Service Information

1. Modification de la platine NTSC

3. Nouveau XICOR

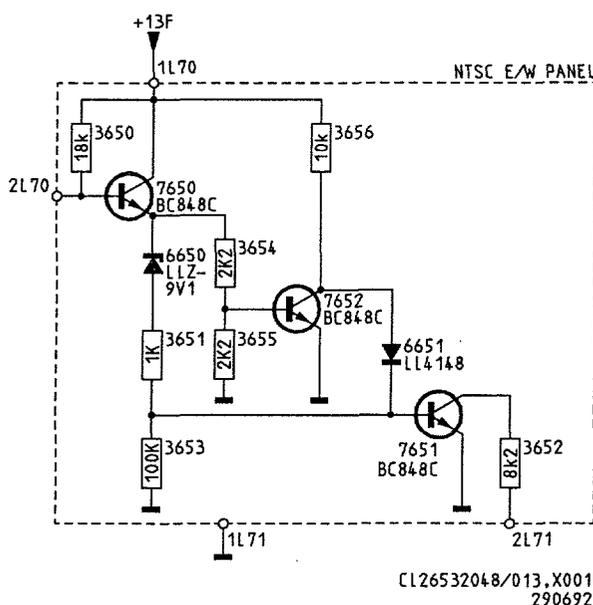
Au cours de la production, la position 7137 de la platine petits signaux a été modifiée d'un X2404 en un ST24C04B1 (4822 209 52316). Cette modification a été introduite dans la semaine 9207. Conjointement à cette modification, un nombre d'autres composants ont également été modifiés, certains ayant été déjà précédemment introduits. Ces modifications sont:

Suppression de:
Positions 3256 et 3257.

Modification de:
Positions 3122 et 3123 (8k2) 4822 051 10822

Addition de:
Positions 3287 et 3288 (10k) 4822 051 10103
Positions 6256 et 6257 (LL4148) 4822 130 80446
Position 6135 (4702) 4822 051 10471

L'addition de la position 6135 doit avoir lieu lorsque 7137 est modifiée en un ST24C04B1 et ne peut pas être intégrée si un X2404 est utilisé.
